Keuringsverslag van een elektrische laagspanning- en zeer lage spanningsinstallatie

NIET CONFORM

Straatnaam Dorpsstraat
Huisnummer 10E
Busnummer 2
Postcode 1910
Gemeente KAMPENHOUT
Land België

Controlebezoek van een huishoudelijke installatie volgens (KB 08/09/2019) - AREI Boek 1- 6.5. en 4.2.4.3.

Afbeelding schakel- en verdeelbord:

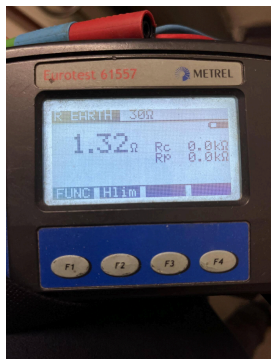
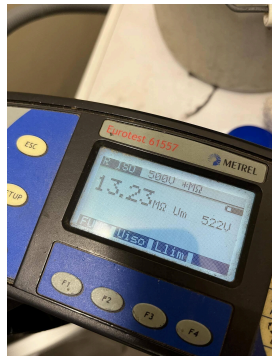
- I1.01 Eéndraadschema van de installatie is niet aanwezig. (Boek 1 Afdeling 2.12 - 2.13 en 3.1.2)
- I1.03 Situatieschema van de installatie is niet aanwezig. (Boek 1 Afdeling 2.12 - 2.13 en 3.1.2)
- I1.08 Inplantingsplan gemeenschappelijke aardverbinding niet aanwezig. (Boek 1 onderafdeling 5.4.2.1.)
